鳥取沿岸海岸保全基本計画の変更に関する検討委員会 説明資料

令和7年11月20日

鳥取県

第1回検討委員会の議事と主な意見など

【海岸利用や背後地状況の整理】

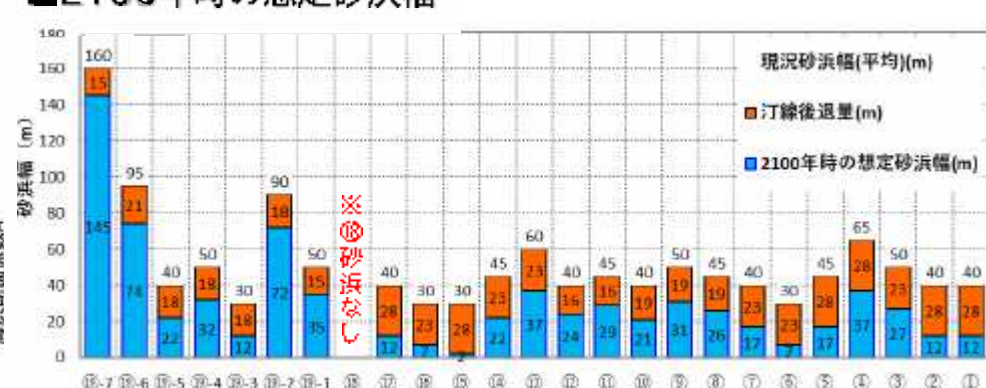
4	施設の施工性や補修のしやすさを対策工法や施設毎に抽出しておき、既存施設の改良か、完全に更新する必要がある施設なのかを整理しておく必要がある。また、人工リーフは、海面上昇によって波浪低減効果が低下することが想定され、現施設が平型被覆ブロックの場合は、かみ合わせが期待できず天端高の嵩上げが難しいため、施工のしやすさも重要になってくる。施工性や背後地の状況、将来における人口減少問題等を踏まえて総合的な評価が必要である。 優先度の考え方について、橋梁の維持管理などで、優先度や健全度等が検討されている。そのため、橋梁などの他分野の考え方を参考にすることも一つの手法である。	気候変動の影響による外力変化には様々な不確実性が存在するため、将来の施設改良を考慮した手戻りのない施設設計を行う。 海岸保全施設の改良・更新については、施設の健全度によって異なってくることから、長寿命化計画時に地区海岸毎に詳細な検討を実施する。 また、現在、国総研で「気候変動適応のための離岸堤・人工リーフの改良手法の開発に関する研究(R7.03～R10.3)」を実施中である。これらの知見を踏まえて、今後の海岸保全施設の改良・更新、施工性等について検討することとする。	P9-10

➤ BRUUN則で算定した①～⑬の地点に対して、海岸利用や背後地状況を整理した。

➤ 海岸保全施設の整備状況、背後地や海岸利用の状況を踏まえ、要施設整備箇所(説明資料P17-P22参照)を検討していくこととする。

【順応的な砂浜管理について】

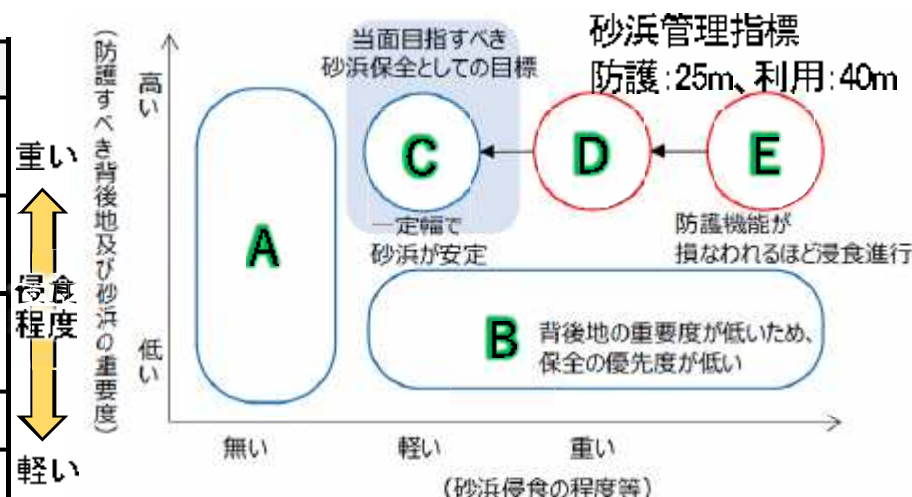
No.	意見・確認事項	対応	参照
1	管理上の問題で測量等のモニタリングができない海岸があることは承知しているが、将来を検討するうえで地形データを把握しておくことは重要である。 次の段階になるかと思うが、海岸保全基本計画にモニタリングをどうしていくのか考えていく必要がある。	大山ゾーンは、鳥取県では深淺測量等のモニタリングを実施していないため、今後検討していくとともに衛星画像を活用した汀線モニタリングの研究事例もあるため、今後は最新の技術を活用しながらモニタリングができればと考えている。 海岸保全基本計画の新旧対比表のP47にモニタリングに関する内容を追加した。	—
2	将来における汀線後退量について、現況の砂浜が8割・9割程度消失する可能性がある中で、目標は現況汀線の維持で問題ないが、全ての汀線を維持していくことが難しいと考えられる。そのため、海岸利用や背後地の状況等を踏まえて、優先度を評価していく必要があるため、もう一歩進んだ情報を記載してほしい。	BRUUN則で算定した地点に対して、以下のデータを用いて、海岸利用や背後地状況を整理した。 ・海岸利用：沿岸市町村の観光協会HPを基に作成。 ・背後地状況：国土交通省の令和3年度土地利用細分メッシュ（100mメッシュ）及び空中写真を用いて整理。	P7
3	気候変動を踏まえた外力の運用方法のイメージ図では、護岸や堤防しかイメージできないものになっている。 現状の海岸保全施設は、50年以上供用している施設も多くあり、被災をうけると補修や更新をする場合もあるため、杓子定規的に一律50年で設定することはできないと考えている。	【協議内容】 新設の場合は、海岸保全施設の耐用年数を50年とし、耐用年数直後の外力変化を見込んだ整備目標を設定することを想定。施設改良には、海岸保全施設の整備年や健全度評価結果等を踏まえて、整備目標年を設定し、整備目標年時までの外力変化を見込み順応的に対応していくことを想定。既に耐用年数50年を経過した既存施設に対する整備目標年の設定について、ご意見いただきたい。 海岸保全基本計画の新旧対比表のP38-P39に気候変動を踏まえた防護水準の運用方法を記載に関する内容を追加した。	P8

- ▶ 鳥取県では、年2回の深浅測量を行い、経年的に地形変化状況を把握している。また、関係機関との連携・調整を図ることを目的に平成25年から沿岸土砂管理連絡調整会議(東部・中部・西部)を年1回開催し、PDCAサイクルによる順応的な砂浜管理を実施している。
- ▶ 海岸保全施設の長寿命化計画策定時(5年に1回実施)には、「津波防災地域づくりと砂浜保全のあり方に関する懇談会」での砂浜の分類結果を参考に、砂浜の健全度評価を実施している。
- ▶ 将来における砂浜は、外力条件(海面水位、波高や波向)や人為的(ダムや港湾整備等)な影響により、地形が変化することが想定されるが、不確実性が大きいため、今後も気象・海象や地形変化状況のモニタリングを継続し、汀線変化状況を把握していくこととする。

■世界平均海面水位の将来変化予測

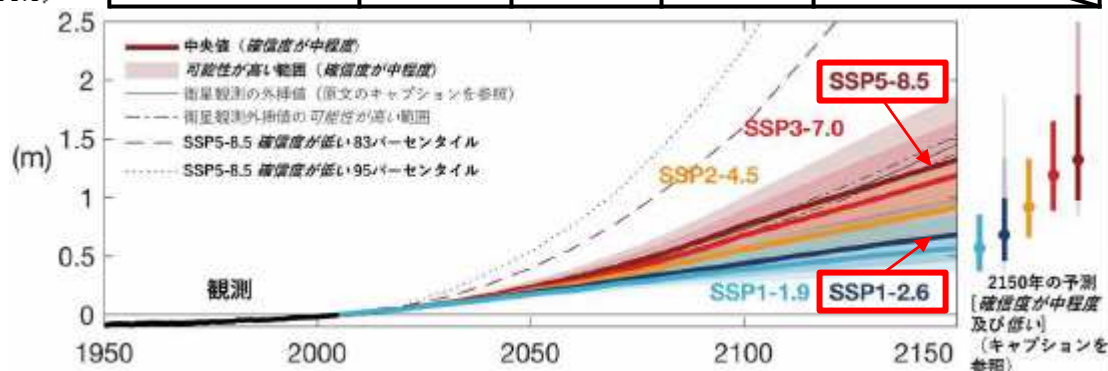
No.	意見・確認事項	対応	参照
5	今回の海岸保全基本計画改定は防護に関する内容の更新がメインではあるが、海岸保全基本計画の中には、利用・環境に関する記載内容もある。 海面上昇により、利用面や環境面へ影響を及ぼすため、この段階で考えておく必要がある。第2回検討委員会時に素案を提示するパブリックコメント時に指摘される可能性もあるため、回答を持っておくべきだと考えられる。	海岸保全基本計画の新旧対比表のP48-P49、P52に気候変動による海面上昇等によって生じる環境・利用へ影響及び対応方針を記載した。	—
6	将来的な汀線後退により、今まで通りの海岸利用（海水浴場）が出来なくなる海岸も出てくると考えられる。来訪者が多い海岸では、その街の経済に影響を及ぼす可能性もある。 そのため、砂浜についても順応的な管理方法を検討することで、間接的に環境・利用も考えたことになると思われる。 砂浜についての対策ということを考えた図が必要だと思われる。	鳥取県では、年2回の深淺測量による経年的に地形変化状況の把握、長寿命化計画策定時（5年に1回実施）に砂浜の健全度評価を実施している。また、関係機関との連携・調整を図ることを目的に平成25年から沿岸土砂管理連絡調整会議（東部・中部・西部）を年1回を開催し、PDCAサイクルによる順応的な砂浜管理を実施している。 将来における砂浜は、外力条件（海面水位、波高や波向）や人為的（ダムや港湾整備等）な影響により、不確実性が大きいと、上記の取り組みを継続し、地形変化状況を把握することとする。	P11
7	現在は、2℃上昇シナリオの平均値で検討を進めているが、政策が追い付かず、2℃上昇に収まらない可能性も示唆されている。他県では、4℃上昇シナリオまで見込んで、余裕高1mを想定している例もある。2℃上昇シナリオの平均値で収まらない場合は、余裕高で吸収するような考え方もある。 余裕高の考え方については、今後議論して決めておいた方がよいと思われる。	【協議内容】 IPCC第6次評価報告書の世界平均海面水位の将来変化予測結果から、排出シナリオの不確実性及び将来的な手戻り防止の観点から、踏まえて、余裕高（案）を設定したため、ご意見いただきたい。 ■SSP1-2.6（2℃上昇）上限値とSSP1-2.6（2℃上昇）平均値の差分：余裕高 0.20m（10cm丸め） ■SSP5-8.5（4℃上昇）平均値とSSP1-2.6（2℃上昇）平均値の差分：余裕高 0.40m（10cm丸め） 海岸保全基本計画の新旧対比表のP38-P39に気候変動を踏まえた防護水準の運用方法を記載に関する内容を追加した。	P12

- 護岸の余裕高の設定は、「海岸保全施設の技術上の基準・同解説」に若干の不確実性を考慮して余裕高を設定すると記載されている。
- IPCC第6次評価報告書の世界平均海面水位の将来変化予測結果から、排出シナリオの不確実性及び将来的な手戻り防止の観点から踏まえて、以下の護岸の余裕高(案)を設定したため、ご意見いただきたい。

■SSP1-2.6(2℃上昇)上限値とSSP1-2.6(2℃上昇)平均値の差分:余裕高 0.20m (10cm丸め)

■SSP5-8.5(4℃上昇)平均値とSSP1-2.6(2℃上昇)平均値の差分:余裕高 0.40m (10cm丸め)
